SERVICE INFO – INA 0030

Αλλαγές στην τροχαλία 532 0138 10

Κατασκευαστές: Citroën, Fiat, Lancia, Peugeot

Εικόνα 1: 532 0138 10 - παλιός σχεδιασμός

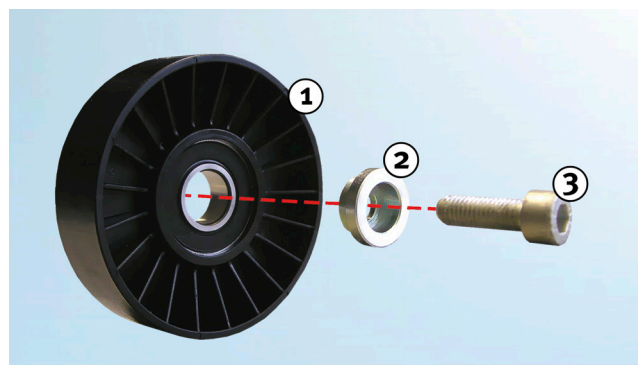
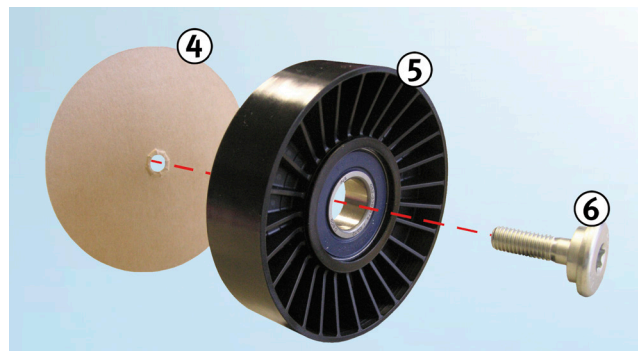
Στα πλαίσια της συνεχόμενης εξέλιξης των προϊόντων μας τροποποιήθηκε η τροχαλία παρέκκλισης με τον κωδικό 532 0138 10.

Στη συγκεκριμένη τεχνική ενημέρωση παρουσιάζονται τα χαρακτηριστικά του παλαιού και νέου σχεδιασμού.

4. Χάρτινος δίσκος (ασφάλεια της βίδας - πρέπει να αφαιρεθεί πριν την τοποθέτηση)
5. Τροχαλία «νέος» σχεδιασμός
6. Βίδα (με ενσωματωμένο αποστάτη)
